大型トラック緩衝装置（ショックアブソーバ）のリコールについて（2018年3月20日：届出対象車両更新）

平成 30年2月22日

リコール届出番号4202

改善箇所説明図①

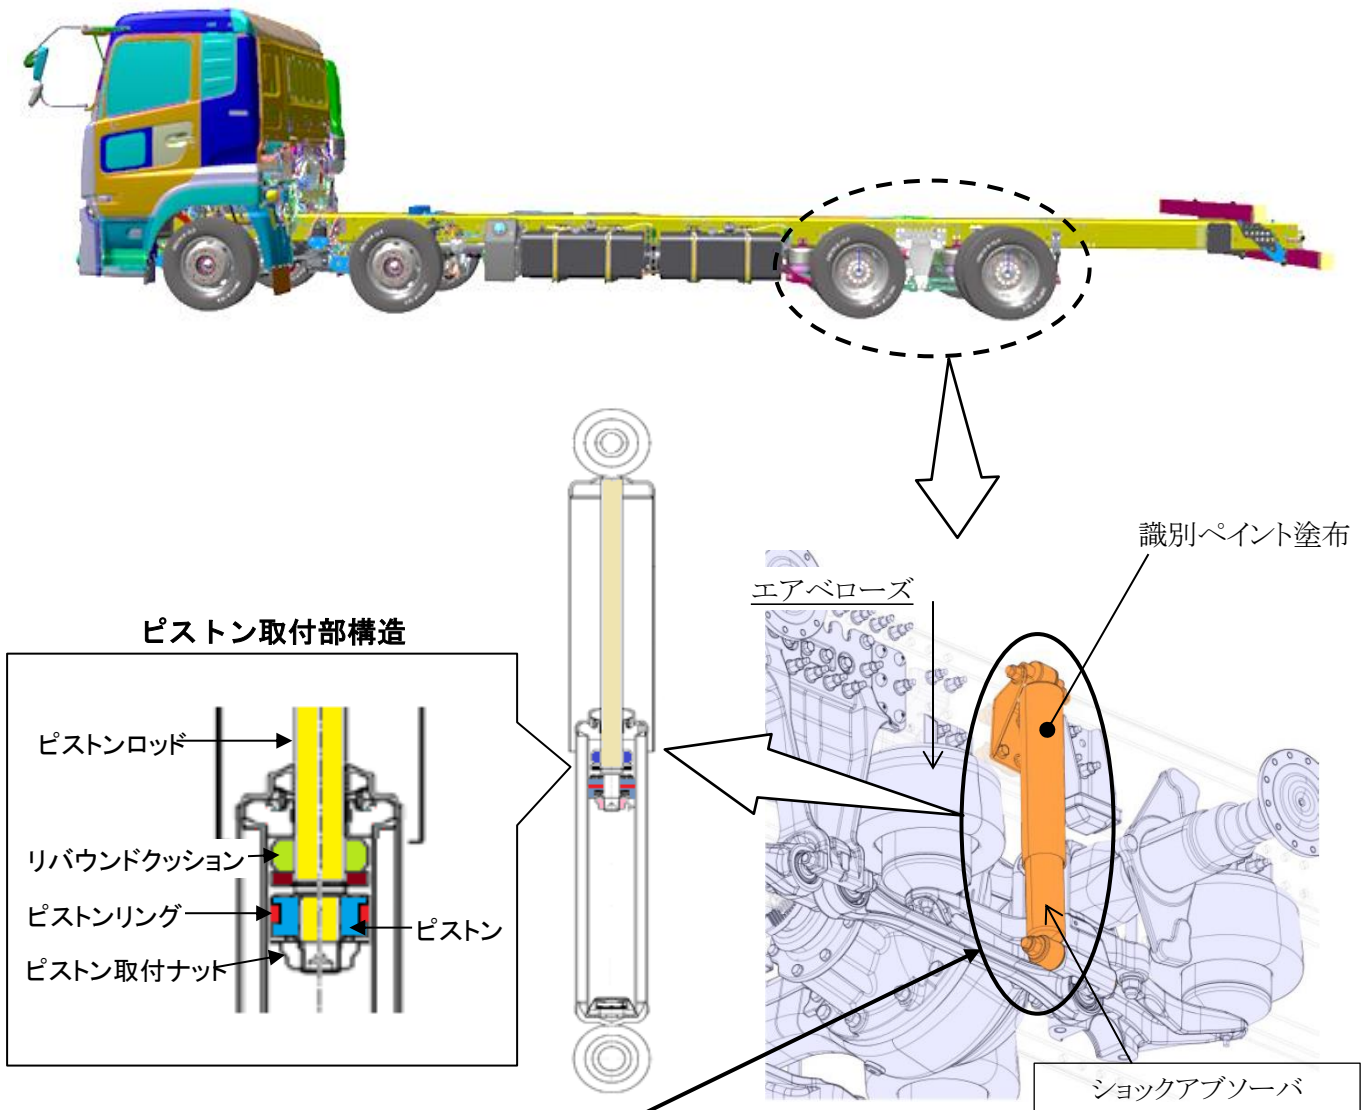
基準不適合発生箇所

エアサスペンション仕様の車高調整装置装備車におけるショックアブソーバのピストン構造が不適切なため、横力によってピストンとシリンダの接触面圧が過大となり、荷役作業時等で最大車高まで上昇させ下降する動作を繰り返すと、ピストンリング溝部で内壁を傷つけることがある。そのため、そのままの状態で使用を続けると、当該ショックアブソーバのピストンリング部に金属片が溜まり固着して、曲りや折損が発生し、最悪の場合、タイヤと干渉してバーストまたは発熱により発火するおそれがある。

改善措置の内容

全車両、ショックアブソーバを対策品と交換する。また、取扱説明書に車高調整装置の特性に関する記述の追補版を配布する。

識別： ショックアブソーバー上部外筒の表面に白色または黄色のペイントを塗布する。
